女川原子力発電所第2号機 工事計画審査資料	
資料番号	02-補-E-01-0100-6-2 改 6
提出年月日	2023年 7月 7日
【凡例】 : 前回ヒアリング資料からの変更箇所

補足-100-6-2 原子炉冷却材浄化系主配管の

要目表記載変更について

東北電力株式会社

添付資料 2: 原子炉冷却材浄化系の系統図 (今回変更認可申請資料)

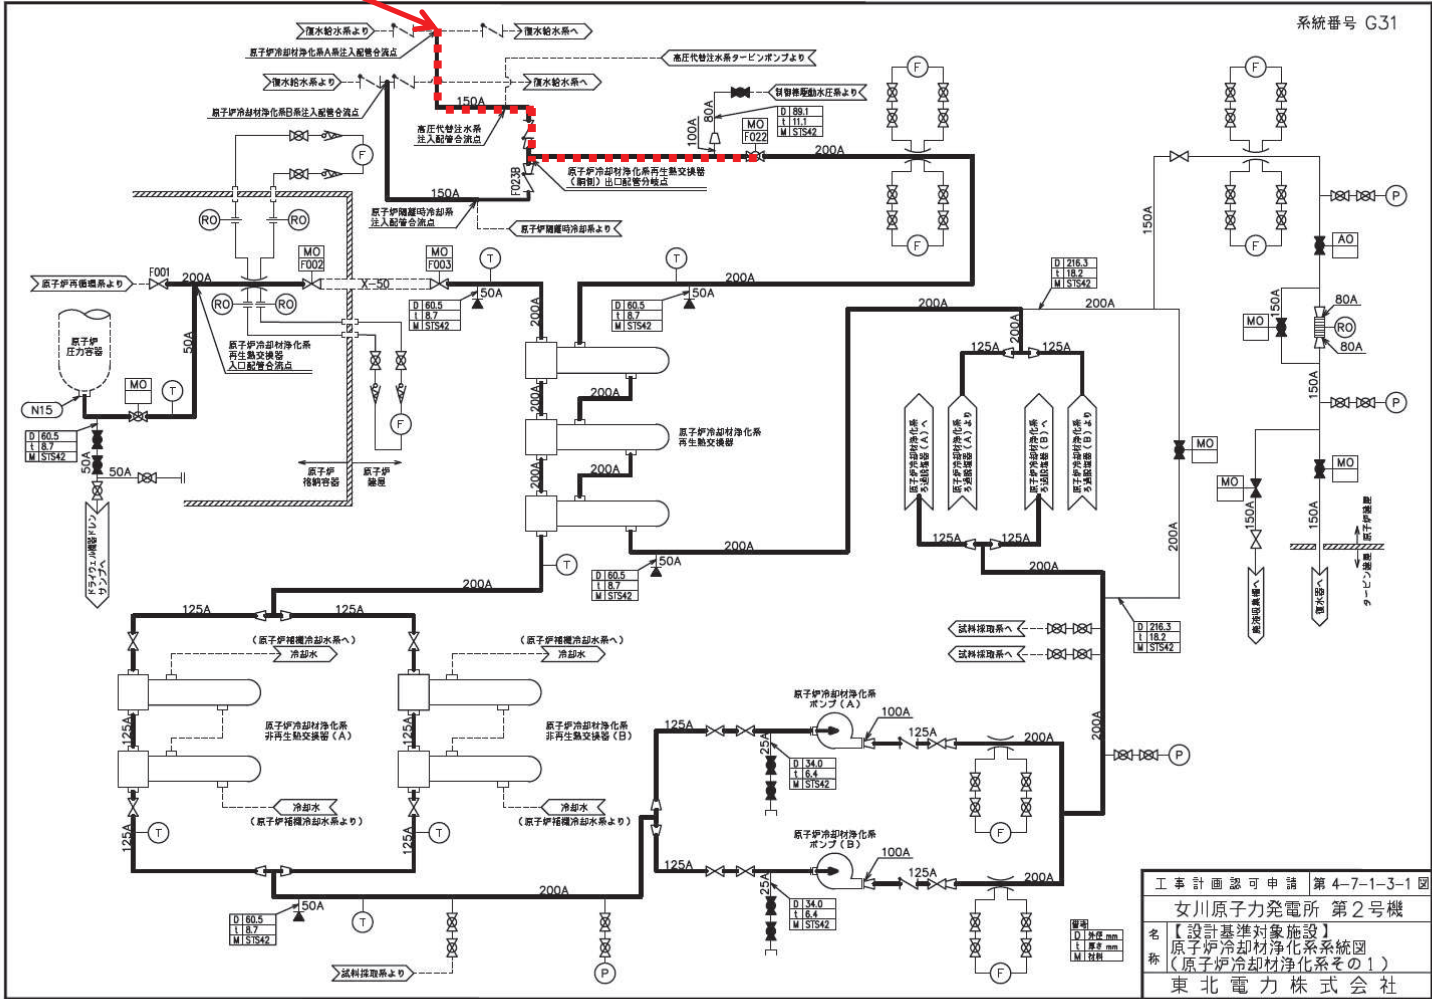
原子炉冷却材浄化系 主配管（G31-F022～高圧代替注水系注入配管合流点）（高圧代替注水系注入配管合流点～原子炉冷却材浄化系 A 系注入配管合流点）について、配管の一部を曲げ管からエルボ材に変更することが要目表に適切に記載されていなかったことから要目表の記載の変更を行う。

原子炉冷却材浄化系 主配管（G31-F022～高圧代替注水系注入配管合流点）（高圧代替注水系注入配管合流点～原子炉冷却材浄化系 A 系注入配管合流点）について、令和 3 年 12 月 23 日付け原規規発第 2112231 号にて認可された要目表において原子炉冷却材浄化系配管に高圧代替注水系配管を接続するための配管ルート変更をする際に、配管の一部を建設時の曲げ管から製作管理が容易なエルボ材に変更した。この際、要目表には、要目表の変更前にエルボの仕様を記載し、要目表の変更後に「変更なし」と記載したことで、変更前（建設時）からエルボがある記載となっていたが、エルボの仕様は新たな仕様として要目表の「変更後」に記載すべきであったことから、要目表の記載の変更を行う必要がある。

女川原子力発電所第2号機 設計及び工事計画の変更認可申請 変更前後比較表
 (原子炉冷却系統施設に係る機器の配置を明示した図面及び系統図)

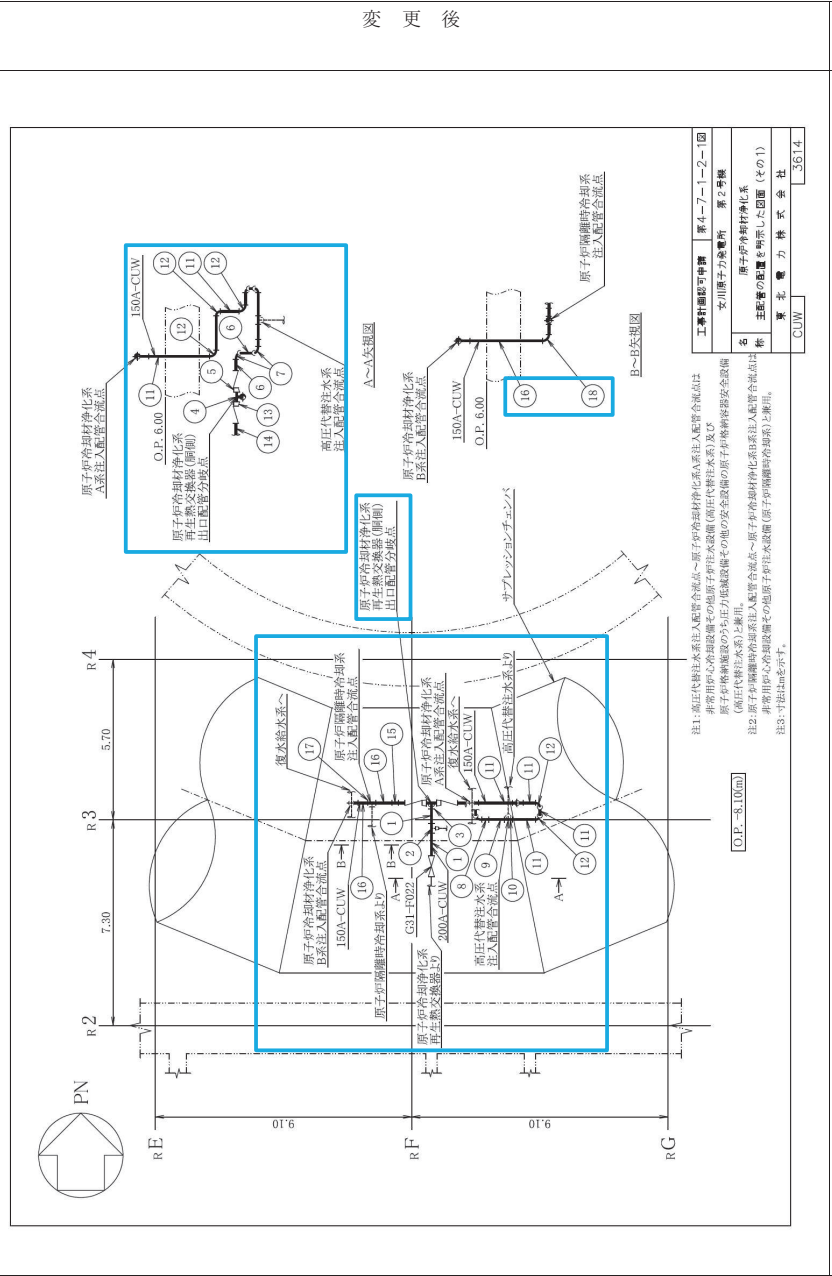
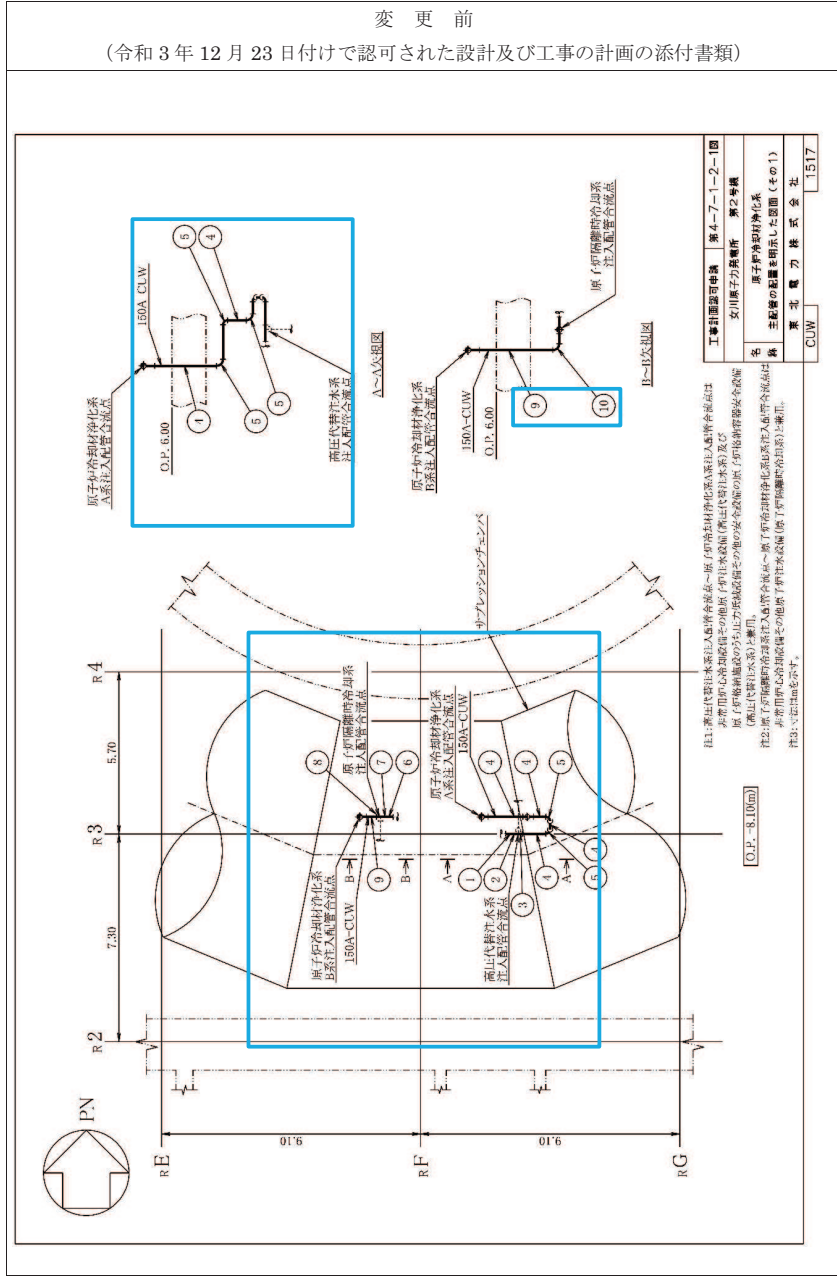
「G31-F022～高圧代替注水系注入配管合流点」のエルボは、変更前には記載されていなかったが、原子炉冷却材浄化系主配管の要目表の記載の変更に伴い要目表の変更後にエルボを新設することを記載したことにより、当該エルボを追加する必要があることから、変更後の管 No.⑦として記載を追加する。

なお、「高圧代替注水系注入配管合流点～原子炉冷却材浄化系A系注入配管合流点」のエルボについては、既認可の設計及び工事の計画に添付した図面に既に記載していたことから、当該エルボの追加はない。

また、一部細線となっていた主経路を太線表記し、当該配管図内で主配管の範囲（G31-F022～高圧代替注水系入口配管合流点）が確認できるように主経路の太線表記を追加し、これに伴う管番号の割り振りの変更を行う。

女川原子力発電所第2号機 設計及び工事計画の変更認可申請 変更前後比較表
(VI-3-3-3-2-2-1-2 管の応力計算書 (復水給水系))

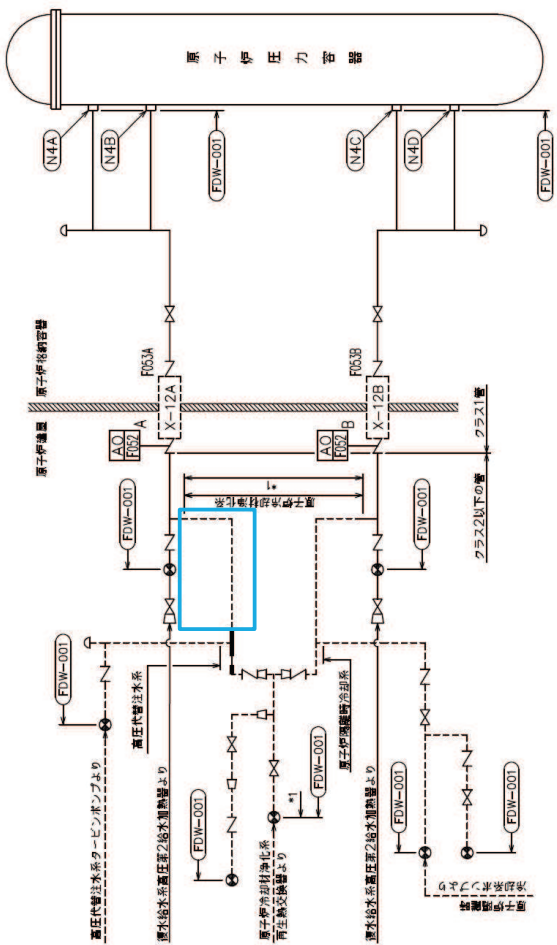
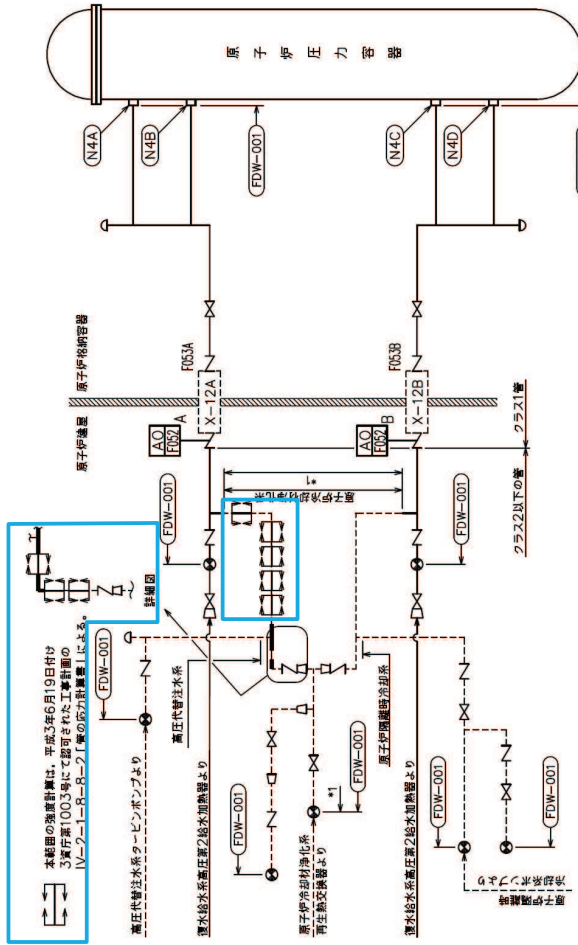
変更前	変更後	備考
<p>(令和3年12月23日付けで認可された設計及び工事の計画の添付書類)</p>  <p style="text-align: center;">原子炉圧力容器</p> <p style="text-align: center;">復水給水系概略系統図</p> <p style="text-align: right;">注記 *1: 原子炉冷却材浄化系 隣接モジュール上本系統に接続する。</p>	 <p style="text-align: center;">原子炉圧力容器</p> <p style="text-align: center;">復水給水系概略系統図</p> <p style="text-align: right;">注記 *1: 原子炉冷却材浄化系 隣接モジュール上本系統に接続する。</p> <p style="font-size: small;">本図面の増設計画は、平成3年6月19日付け 3実行第1003号にて認可された工事計画の IV-クォーターR-R-27「管の応力計算書」による。</p>	<p>原子炉冷却材浄化系主配管の要目表の記載の変更により、「G31-F022～高压代替注水系注入配管合流点」、「高压代替注水系注入配管合流点～原子炉冷却材浄化系A系注入配管合流点」について、要目表の変更後にエルボを新設することを記載したことに伴い、当該エルボを評価対象として記載する。</p>

女川原子力発電所第2号機 設計及び工事計画の変更認可申請 変更前後比較表
 (VI-3-3-3-7-1-1-1 管の基本板厚計算書 (原子炉冷却材浄化系))

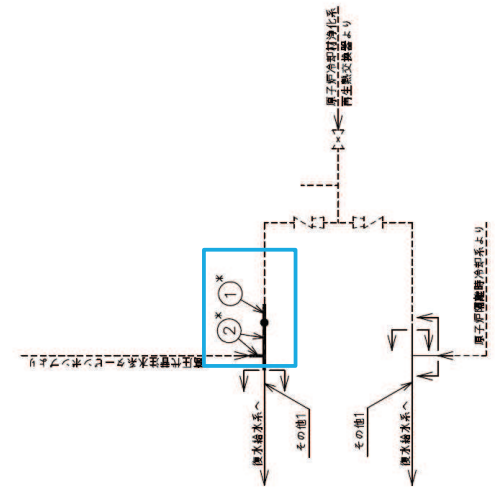
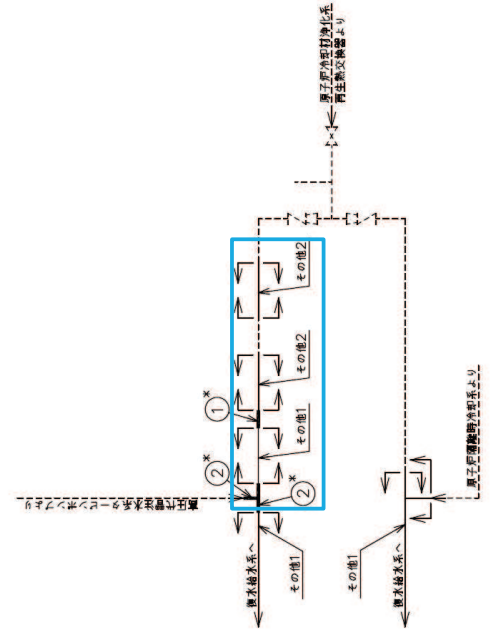
変更前	変更後	備考
<p>(令和3年12月23日付けで認可された設計及び工事の計画の添付書類)</p> <p style="text-align: right;">O2 ⑥ VI-3-3-3-7-1-1-1 R1</p> <p style="text-align: center;">1. 概略系統図</p>  <p style="text-align: right;">注記*: 管継手 原子炉冷却材浄化系配管系統図</p> <p style="text-align: right;">本図面の連続計算書は、平成3年6月19日付け、第4回「3号炉第1003号炉にて認可された工事計画書の添付書類 (IV-2-1-2-1-1) 管の基本板厚計算書」による。</p> <p style="text-align: center;">1</p>	<p style="text-align: right;">O2 変二 VI-3-3-3-7-1-1-1 R1</p> <p style="text-align: center;">1. 概略系統図</p>  <p style="text-align: right;">注記*: 管継手 原子炉冷却材浄化系配管系統図</p> <p style="text-align: right;">本図面の連続計算書は、平成3年6月19日付け、第4回「3号炉第1003号炉にて認可された工事計画書の添付書類 (IV-2-1-2-1-1) 管の基本板厚計算書」による。</p> <p style="text-align: center;">1</p>	<p>原子炉冷却材浄化系主配管の要目表の記載の変更により、「G31-F022～高压代替注水系注入配管合流点」について、要目表の変更後にエルボを新設することを記載したことに伴い、当該エルボを評価対象として記載する。</p>
